Fl. 01/02 Referência da solicitação de análise deste Projeto Elétrico
45006121075

REV	POR	DATA	DESCRIÇÃO
03	FAUSTO / MILTON	09/2025	ALTERAÇÃO NO RAMAL DE ENTRADA EM M.T., QUE PASSA A ENTRAR NO TERRENO DO CONSUMIDOR DE MODO AÉREO.
02	MILTON	05/2022	INSTALAÇÃO DE NOVO TRANSFORMADOR MENOR DIANTE DA REDUÇÃO DE CARGA
01	V.VAREJAO	09/2015	ALTERAÇÃO DO PÉ DIREITO, INCLUSÃO DE VIGA NO TETO E AJUSTES CORRELACIONADOS

CLIENTE: SEÇÃO JUDICIÁRIA DO ESPÍRITO SANTO	
NOME DA CONSTRUÇÃO: VARA FEDERAL DE SERRA	TIPO DE SERVIÇO: PROJETO EXECUTIVO
LOCAL: QUADRA UE-1, BAIRRO CIVIT II, SERRA - ES	
DESCRIÇÃO DA PRANCHA: UNIFILAR GERAL, RAMAL DE ENTRADA, QUADRO DE DEMANDA, DETALHES E NOTAS	PROJETO: ELÉTRICO
DATA: SETEMBRO/2015 — REVISÃO: 03	PRANCHA: 03/05
ESCALA: 1/50 — DESENHO: DAN ENGENHARIA

SITUAÇÃO PROPOSTA (A SER EXECUTADA)

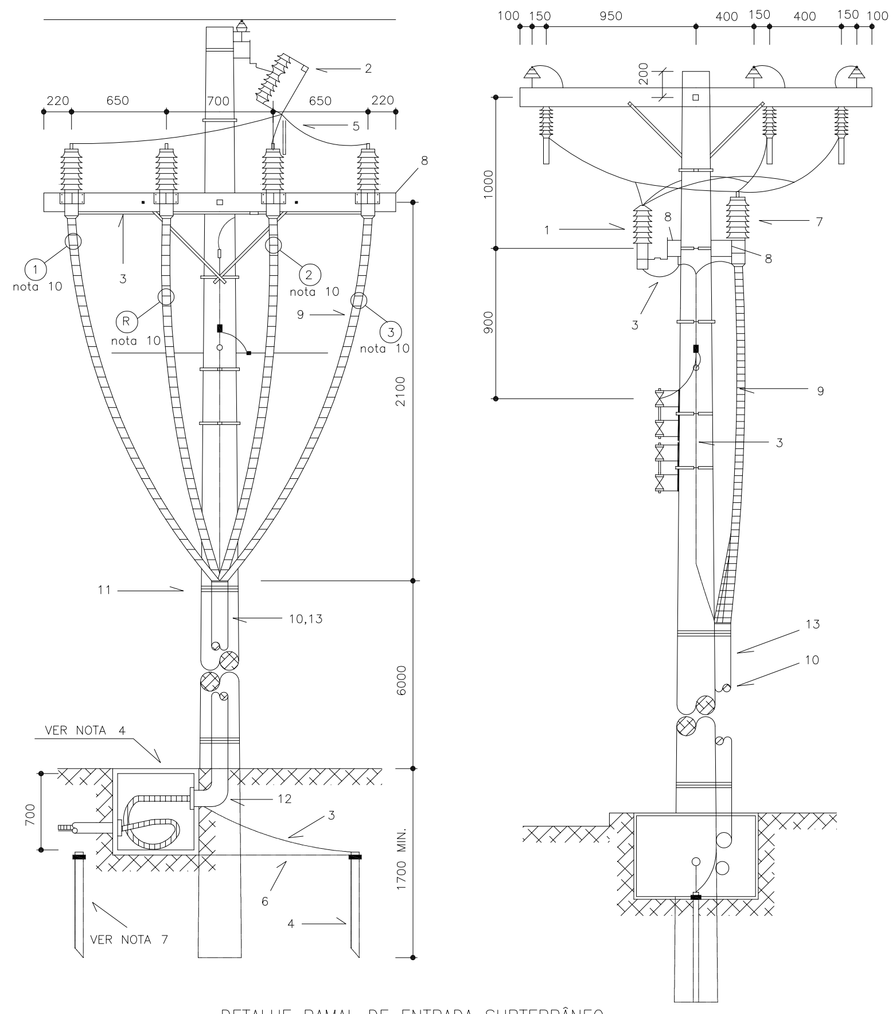
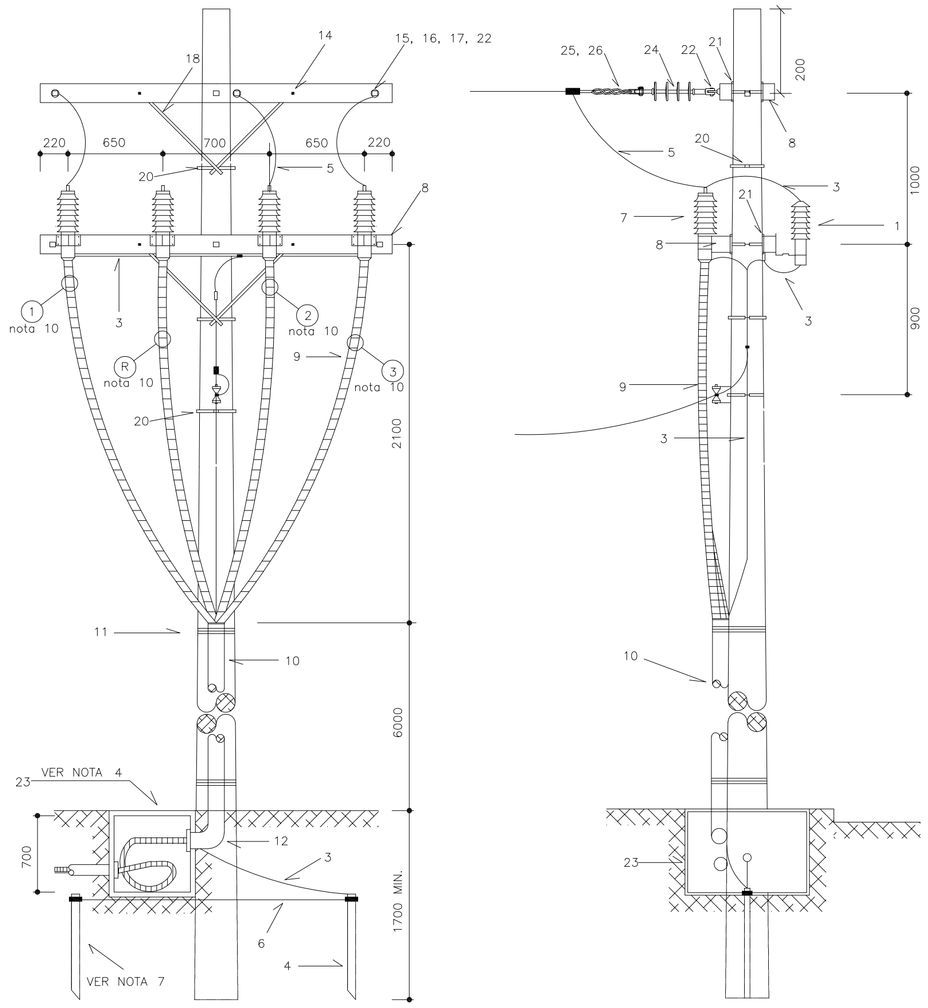
AS PRANCHAS 04 e 05 NÃO SOFRERAM QUALQUER ALTERAÇÃO POR CONTA DESTA ÚLTIMA QUE TRATA DA ALTERAÇÃO NO RAMAL DE ENTRADA EM MÉDIA TENSÃO, QUE PASSA A ENTRAR NO TERRENO DO CONSUMIDOR DE MODO AÉREO.

SITUAÇÃO PROPOSTA

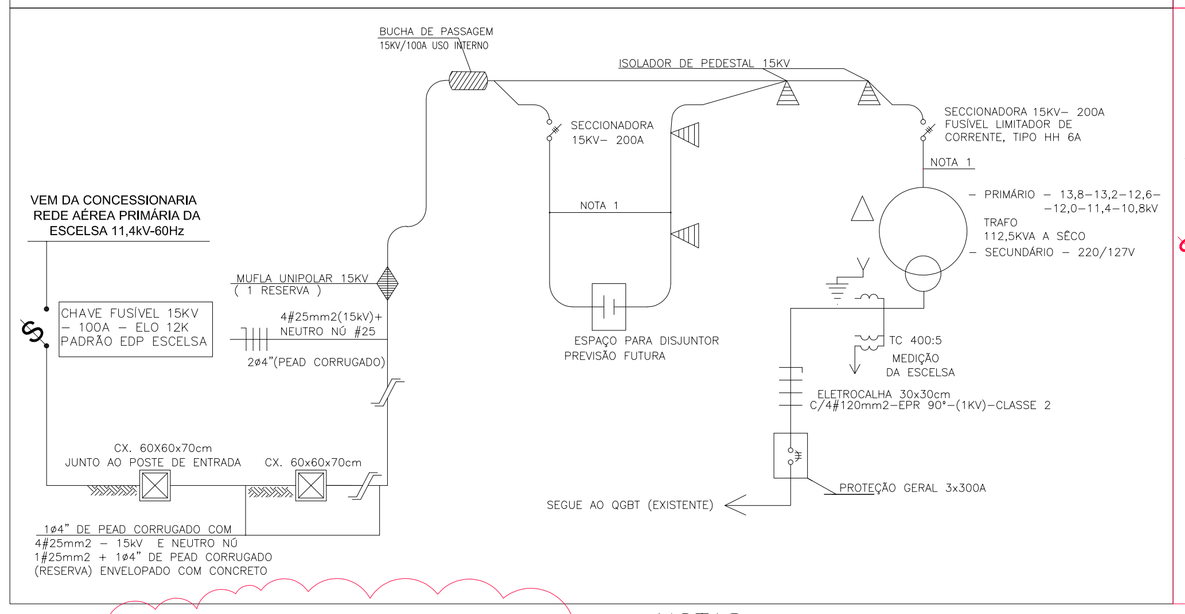
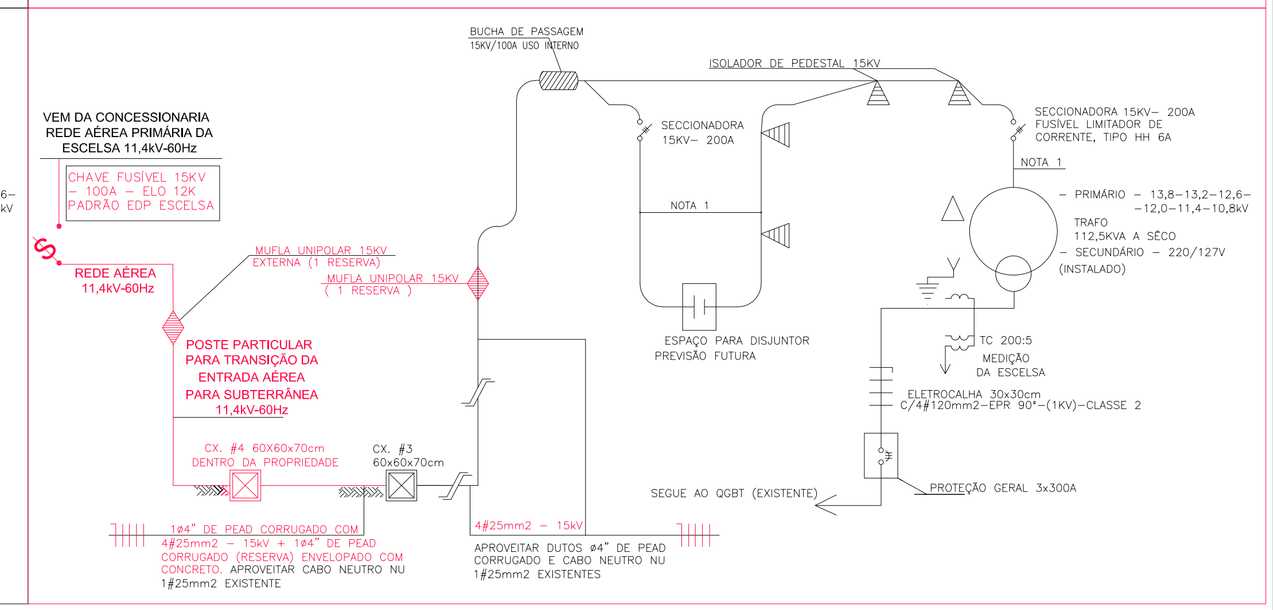
12– NO TRECHO DE MEDIA TENSÃO, INSTALAR TUBULAÇAO Ø4", A PARTIR DA SE ATÉ A CAIXA DE PASSAGEM NO PÉ DO POSTE DA ESCELSA.
13– TODAS AS CAIXAS DE PASSAGEM DO TRECHO COM ENERGIA NÃO MEDIDA, DEVERÃO SER LACRADAS APÓS INSTALAÇÃO E VISTORIA DA ESCELSA.
14–OS LOCAIS ONDE HAVERÁ INTERVENÇÃO ELÉTRICA COM INSTALAÇÃO OU ALTERAÇÃO DE EQUIPAMENTOS/ELEMENTOS ESTÃO DESENHADOS NA COR VERMELHA.
15–OS LOCAIS ONDE HAVERÁ INTERVENÇÃO ELÉTRICA COM DESATIVAÇÃO OU REMOÇÃO DE EQUIPAMENTOS/ELEMENTOS ESTÃO DESENHADOS NA COR AZUL. OS DEMAIS SÃO EXISTENTE E INALTERADOS.
